## Samrådsredogörelse

# Detaljplan för Mönstringen 3 och Inskrivningen 1 (tidigare kallad dp för kv. Logementet m fl),

inom stadsdelen Järva, upprättad i augusti 2022

Plankarta, utsnitt.

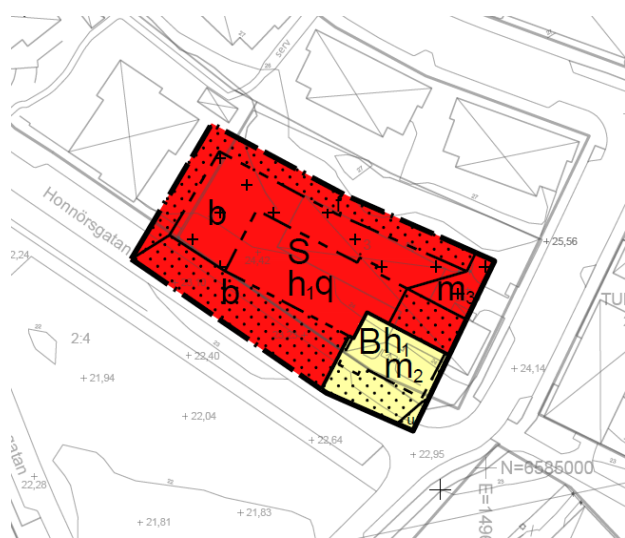
I planförslaget har ni angett att det till entrén till förskolan föreslås att en eller två av befintliga gatuparkeringsplatser regleras som tidsbegränsad angöringszon för hämta/lämnatrafik. Det vore olyckligt om dessa angörs på befintlig boendeparkering utanför Honnörsgatan 14 - 16 eftersom vi redan har så fullbelagt med bilar här (90 % beläggning har ni själva angett och trots det vill ni ta två platser i anspråk). I stället så är mitt förslag att angöringszonen i så fall bör placeras på Honnörsgatan 9 - 13, vilket också är en entré/ingång till förskolan.

Den insynsskyddande skärm som är planerad för förskolan i planförslaget på Mönstringen 3 skulle kunna utökas och även omfatta staketområdet ut mot Honnörsgatan 14 -16 under förutsättning att de träd som finns där får stå kvar. På så sätt kanske man kan få ner bullerljudnivån som uppstår på förskolan något för oss som är boende på Honnörsgatan.

Vi vänder oss mot att avsätta ytterligare gatuparkering till s.k. angöringsyta vid förskolan i Mönstringen 3, då detta ytterligare tar bort ett par parkeringsmöjligheter. I dag finns inte dessa angöringsytor och vår upplevelse är att det fungerar med hämtning och lämning på förskolan i Mönstringen 3 utan större problem. Vi motsätter oss att denna utredning med felaktiga värden används som underlag för planärendet.

*Tidigare planförslag inkluderade ändrad plan för Logementet 1 och 2. Nytt förslag utan dessa fastigheter ger inget behov av hänvisning till gatuparkering. Nya möjligheter till angöring föreslås norr om Lottaparken.*

*I planförslagets granskningsversion finns föreslaget insynsskydd illustrerat. Utformningen beskrivs i ett gestaltungsprogram för projektet och biläggs exploateringsavtalet.*

*Ingen ny hiss kommer ordnas inom Mönstringen 3. Logementet 1 och 2 ingår inte längre i planområdet.*
